**UMBAUKIT STILLWASSERDRUCKREGLER  
REPLACEMENT KIT FLUID PRESSURE REGULATOR  
P/N 22 0097 496**

MA 090101  
**MONTAGEANWEISUNG**  
gültig per: Okt. 2001

**Bestellnummer Umbaukit: 22 0097 496**

**ZU ERSETZENDES BAUTEIL:**

1. KÜHLERMONTAGE - COOLER ASSEMBLY

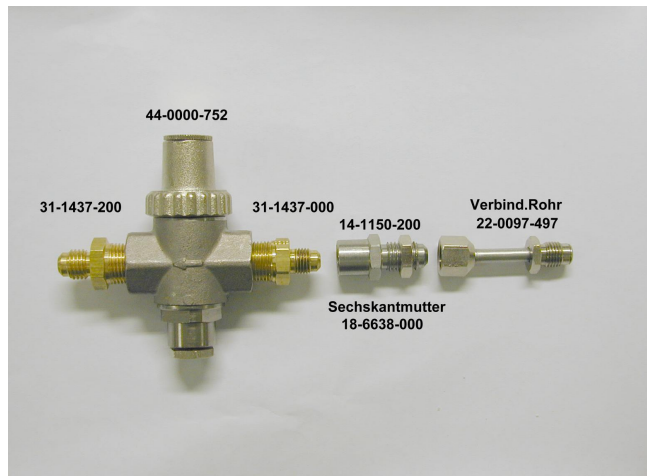
STILLWASSERDRUCKREGLER (P/N 14 9555 108) GEGEN  
WASSERDRUCKREGLER P/N 44 0000 752

DER UMBAU DES STILLWASSERREGLERS IST GEMÄß DEN  
NACHFOLGENDEN ABBILDUNGEN VORZUNEHMEN.

FLUID PRESSURE REGULATOR (P/N 14 9555 108) TO BE  
REPLACED BY P/N 44 0000 752

THE FOLLOWING DRAWINGS ILLUSTRATE THE  
REPLACEMENT OF A.M. REGULATOR

ADAPTER P/N 31-1437-000 UND -200 SIND MIT LOCTITE IN  
DEN WASSERDRUCKREGLER EINGEKLEBT.  
ZUM ABDICHTEN DER 1/2" UND 7/16" REDUZIERSTÜCKE  
BITTE DIE ENTSPRECHENDEN DICHTUNGEN  
VERWENDEN.

ADAPTER P/N 31-1437-000 AND -200 ARE CONNECTED  
WITH LOCTITE TO THE FLUID PRESSURE REGULATOR.  
AS FOR SEALING OF 1/2" & 7/16" SOCKETS THE  
CORRESPONDING GASKETS MUST BE USED.
